# 島根原子力発電所2号炉 審査会合における指摘事項の回答 (共通事項)

# 島根原子力発電所2号炉 審査会合における指摘事項の回答一覧表

### ◎高経年化技術評価に反映したトラブル情報等

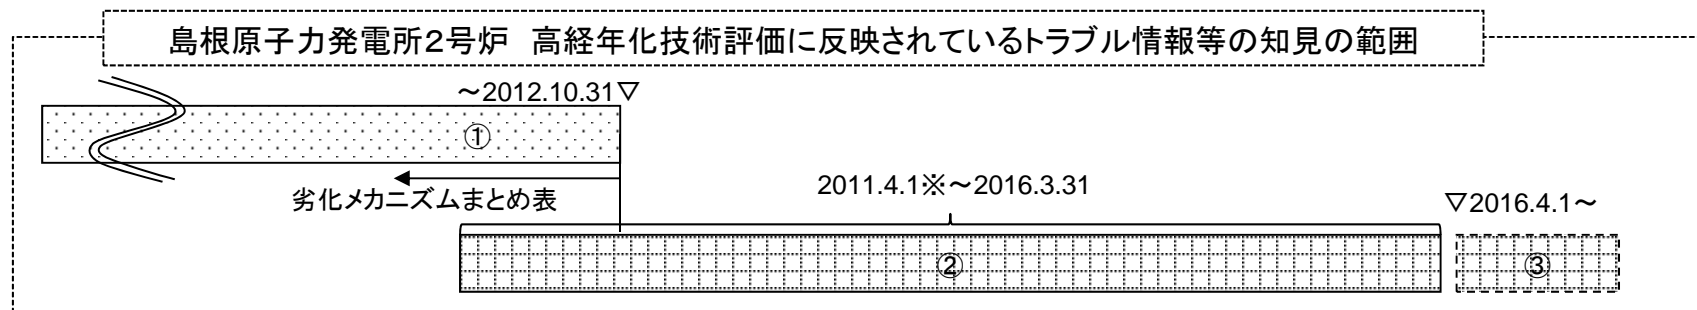
No.	指摘事項	回答
13-1 共通事項 (平成30年7月4日 第13回審査会合)	高経年化技術評価に係る全体業務についてフローを作成し説明すること。	P2
13-2 共通事項 (平成30年7月4日 第13回審査会合)	これまでのトラブル情報等の島根2号炉PLM評価への反映プロセスについて説明すること。	P3~P7

- ①～2012.10.31のトラブル情報等(関西電力美浜2号炉40年目高経年化技術評価時までの知見)  
劣化メカニズムまとめ表に整理されており、このまとめ表を活用。
- ②2011.4.1～2016.3.31のトラブル情報等  
島根原子力発電所2号炉高経年化技術評価のためにスクリーニングを実施。
- ③2016.4.1以降のトラブル情報等  
適時反映要否の判断を行う。
